Pedreira das "Chapadas"

ADITAMENTO

PROJETO DE EXPLORAÇÃO DA PEDREIRA “CHAPADAS”

— Resposta ao Of.º com a Ref.ª S09595-201508-VP; 450.10.90.21.2015; 21-08-2015 —

Planta 4A – Perfis da Lavra e da Recuperação Articulada

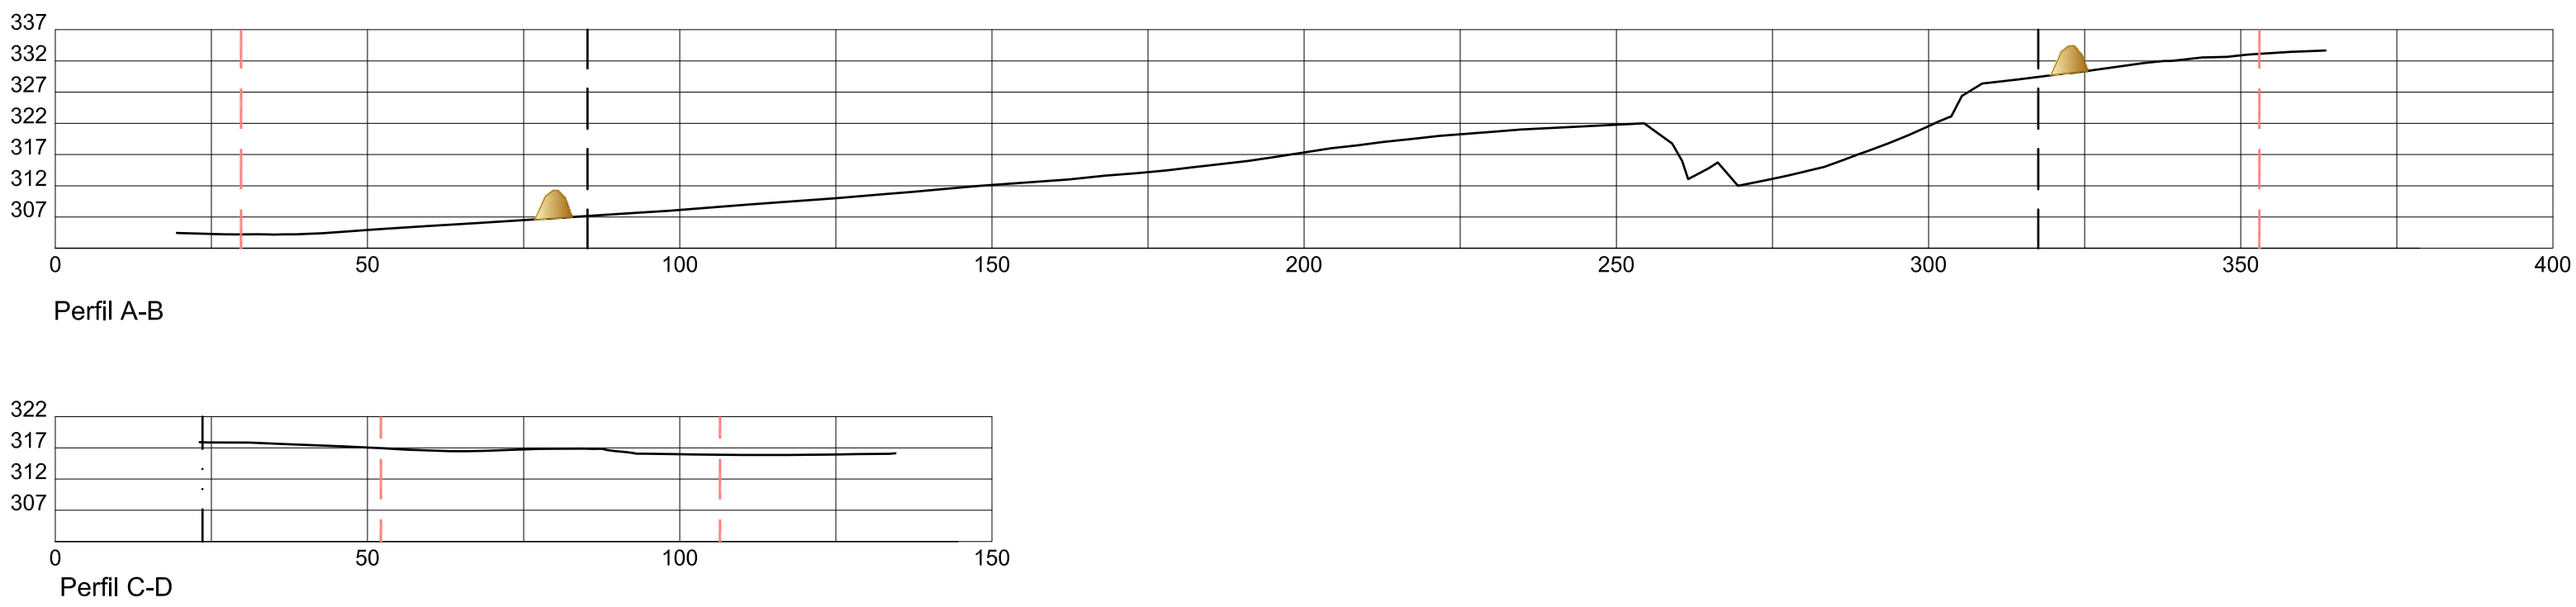
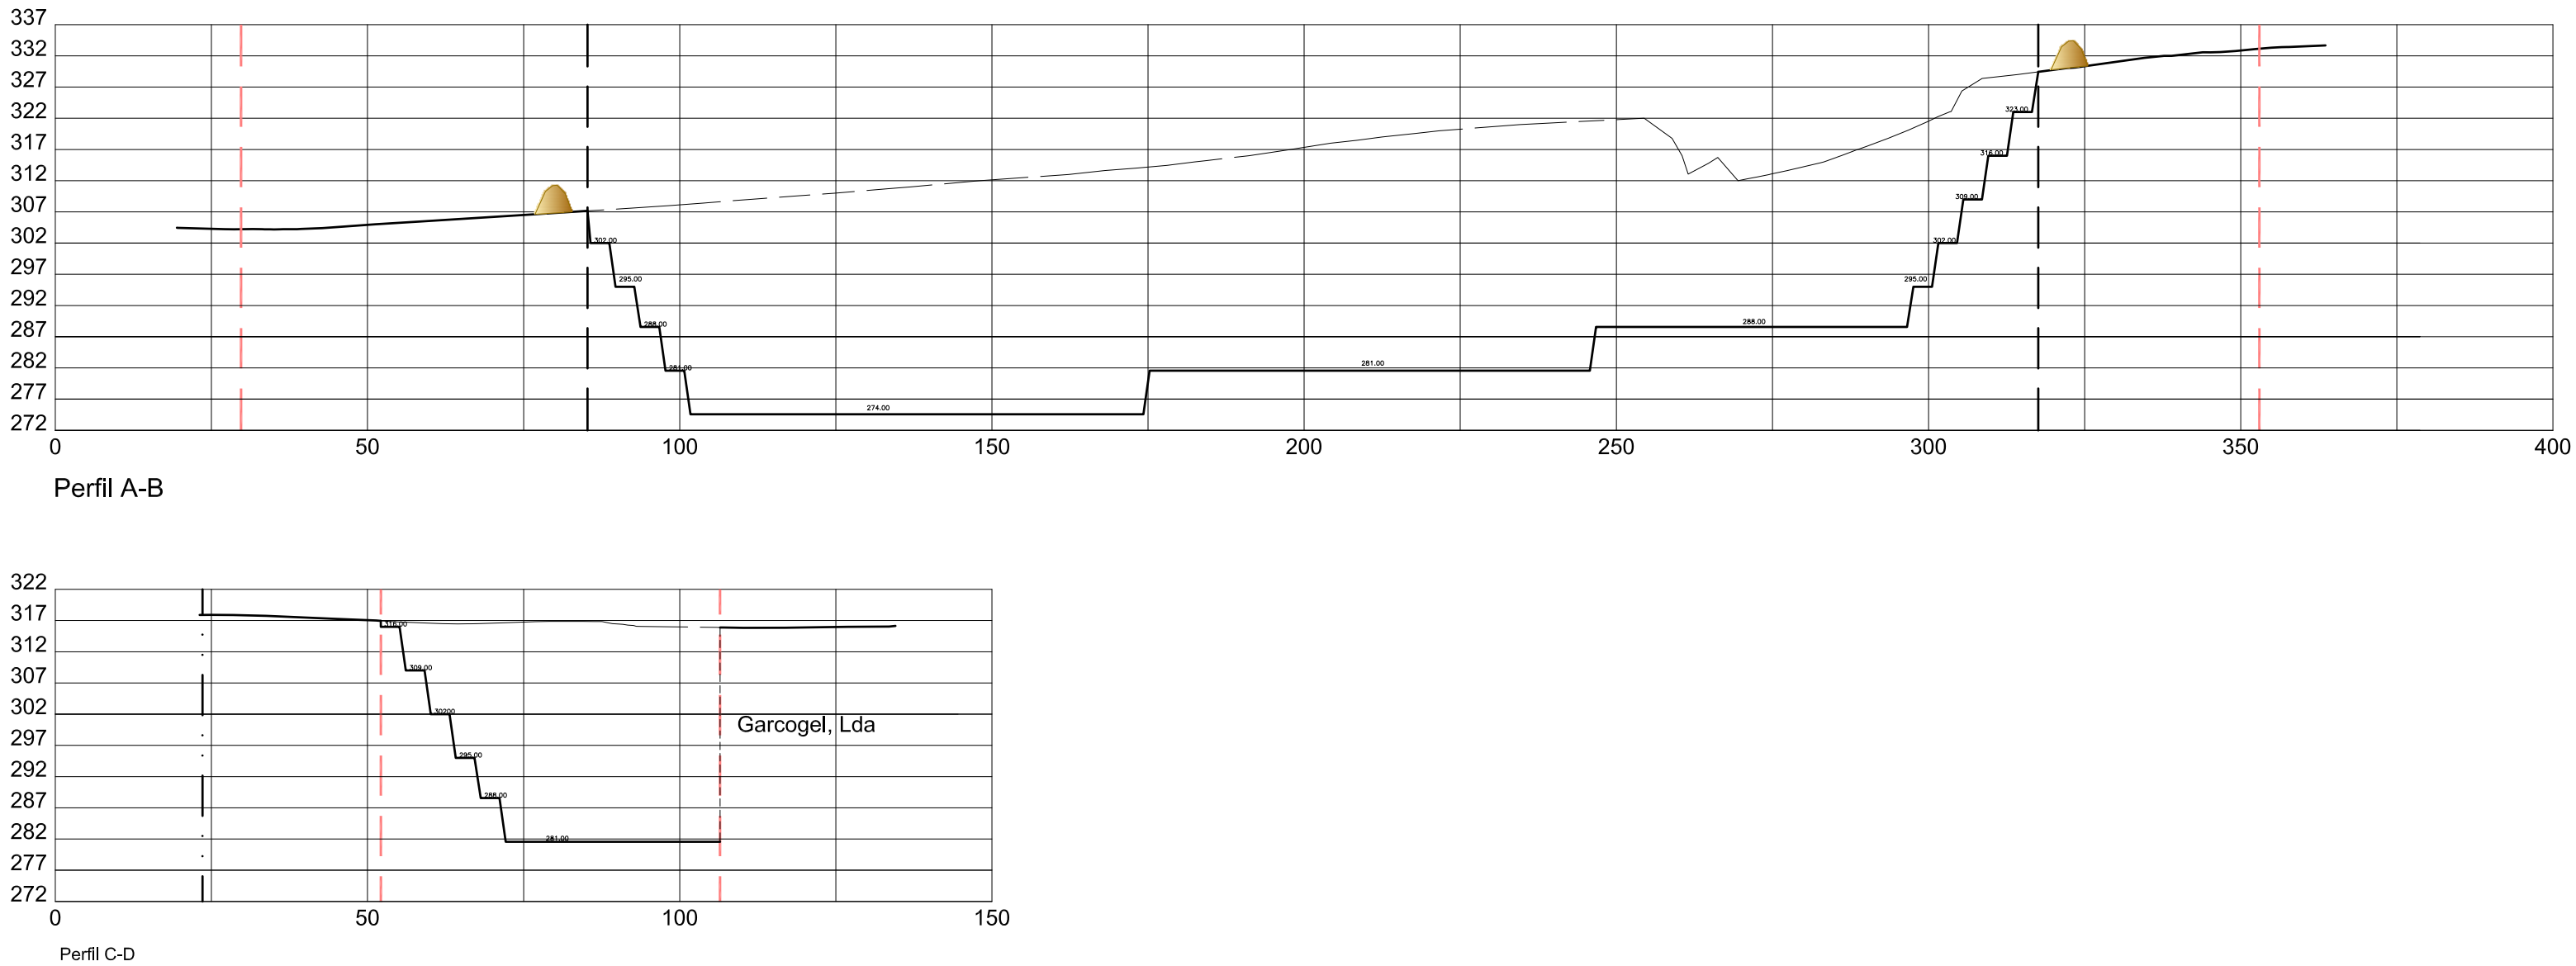
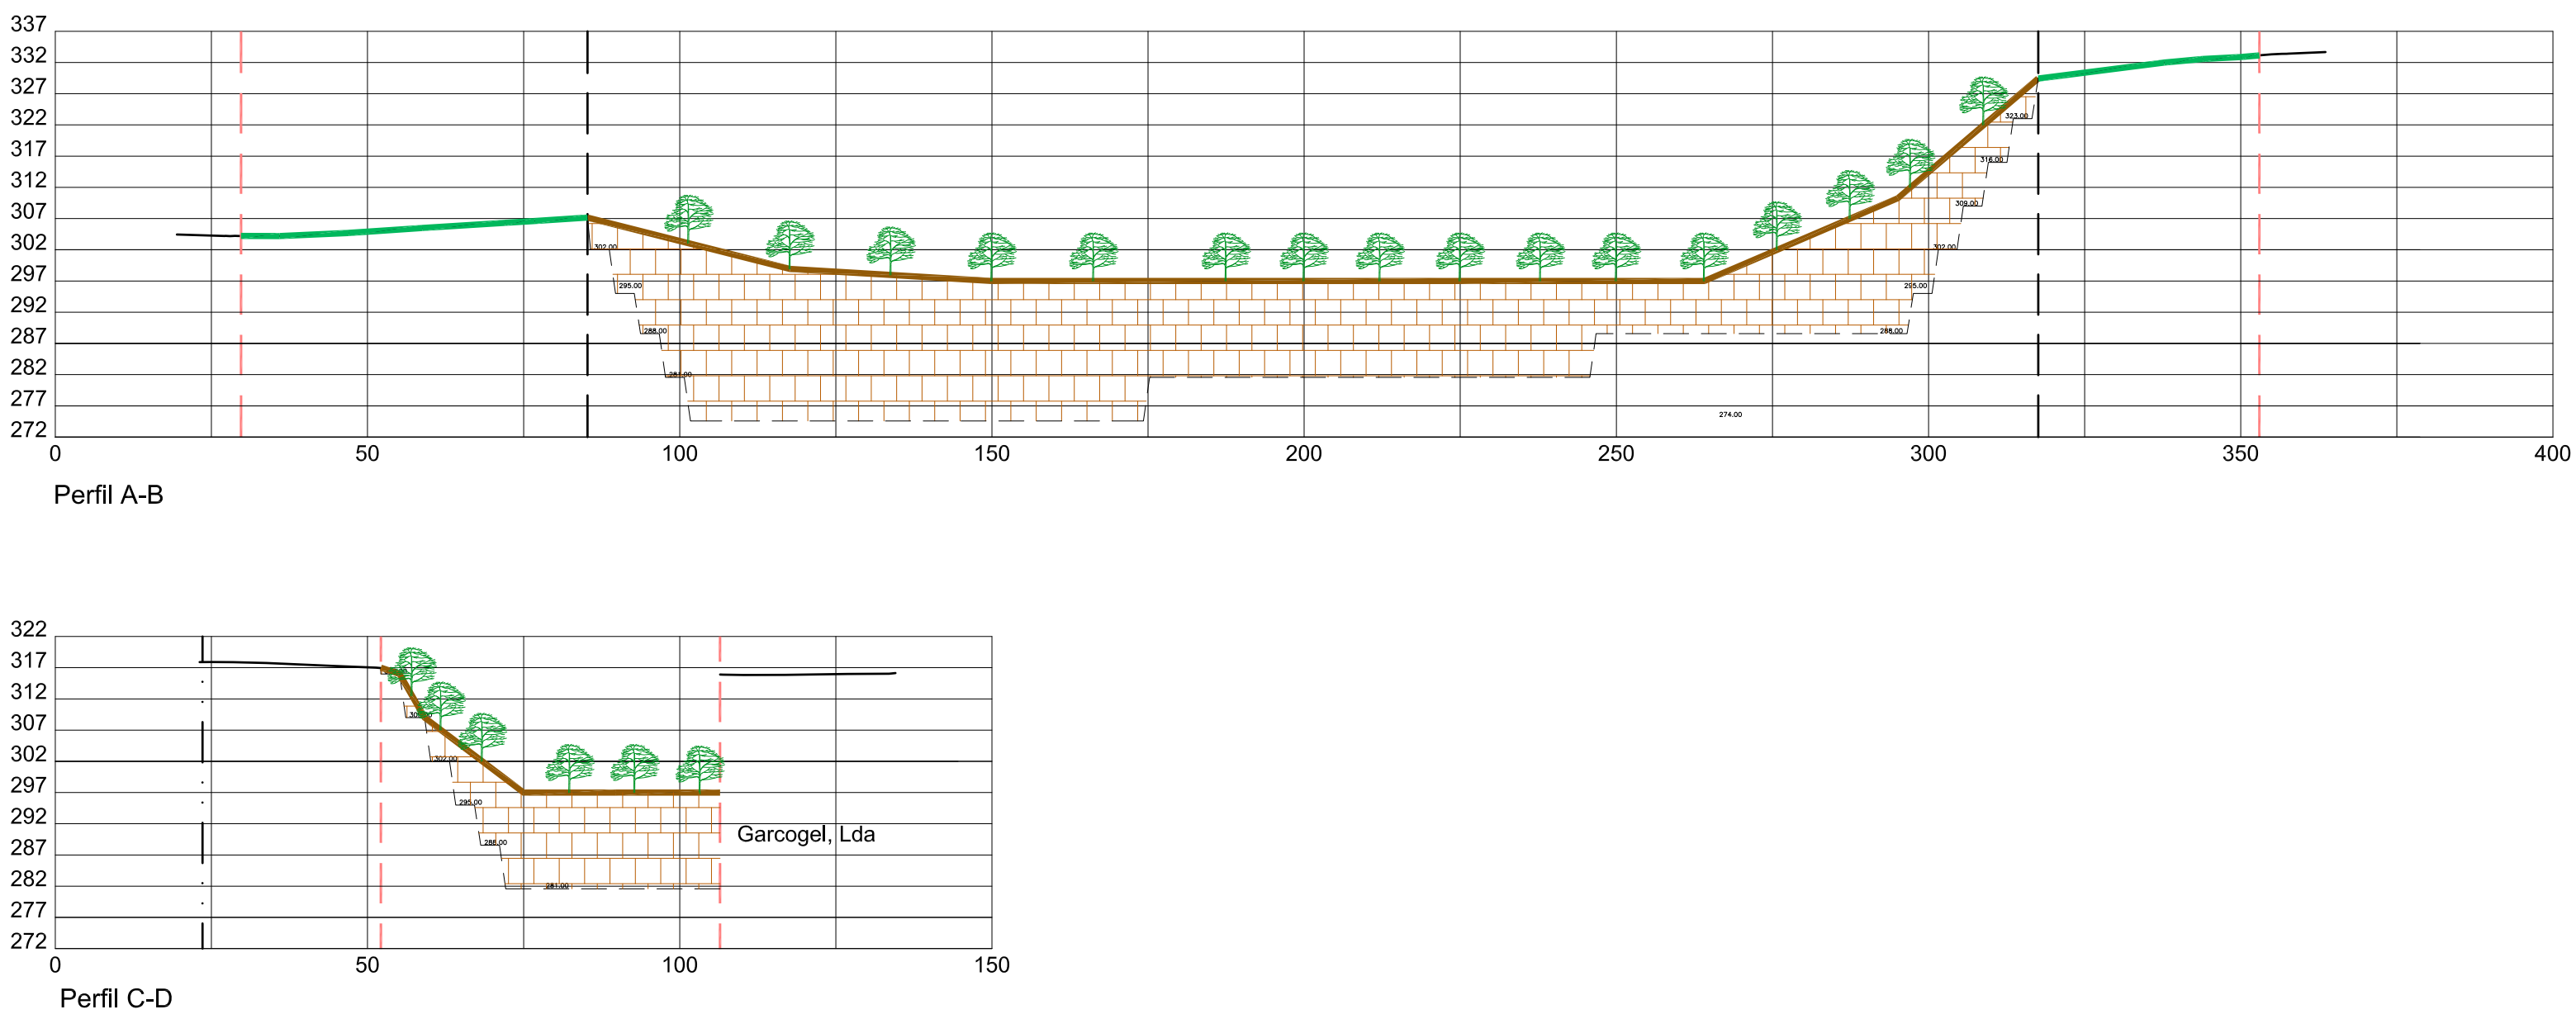
Ficando salvaguardados os considerandos expostos nos parágrafos do ponto anterior, apresenta-se em **Anexo** a **Planta N.º4A** (Perfis) com a integração e articulação solicitadas, a qual deverá substituir a **Planta N.º4** do processo de pedreira.
